Beratung	Datum	Behandlung	Zuständigkeit
Bau-, Mobilitäts- und Umweltausschuss	13.04.2021	öffentlich	Entscheidung

Maistraße 6 und 8, Fl. Nrn. 865/27 und 865/40: Bauantrag zum Neubau von zwei Mehrfamilienhäusern mit 18 WE und einer Tiefgarage

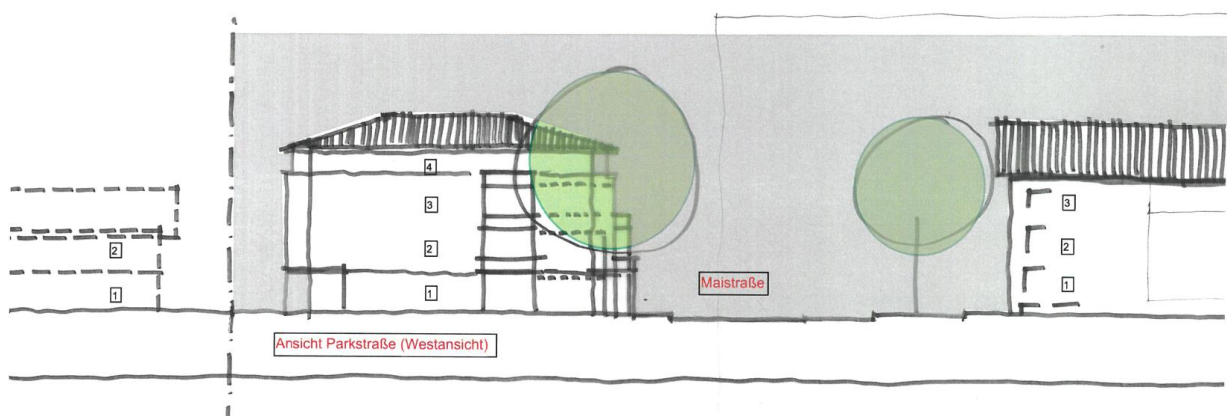
Auf Basis einer durch den Antragsteller gefertigten Höhen-Aufnahme kann die oben dargestellte zukünftige Ansicht mit Blick aus der Parkstraße gezeichnet werden.

Es zieht sich eine höhenmäßige Einfügung im Straßenquerschnitt der Maistraße. Dem bestehenden dreigeschossigen Wohngebäude auf der Südseite steht der beantragte Neubau mit vier Geschossen, wegen des fehlenden Hochparterres, höhengleich gegenüber.

Die beantragte Höhenlage des an der Parkstraße gelegenen Gebäudes ist im Plan mit Anhebungen des Geländes geplant. Die Höhenangaben wurden mittels der Kanal-Höhendaten des städtischen GIS überprüft.

Es zeigt sich für das Gebäude an der Parkstraße einen Höhenlage des FFB EG mit 599,82 üNN und somit ca. 40 cm über dem Gehwegniveau. Aus der Kanaldeckelhöhe in Straßenmitte von 599,42 üNN abzüglich des Quergefälles auf 2,80 m (halbe Straßenbreite) plus 10 cm Bordsteinaufkantung ergibt sich eine Gehweg Höhenlage im Betrachtungsbereich von ca. 599,45 üNN. In Anbetracht der Viergeschossigkeit sowie der Nähe des geplanten Baukörpers zur Grundstücksgrenze sollte diese Höhenlage auf 599,42 üNN reduziert werden.

Es zeigt sich für das Gebäude an der Maistraße eine Höhenlage des FFB EG mit 600,02 üNN und somit ca. 30 cm über dem Gehwegniveau. In Anbetracht der vorgelagerten Erschließungs- und Stellplatzflächen kann die Höhenlage FFB EG beibehalten werden.
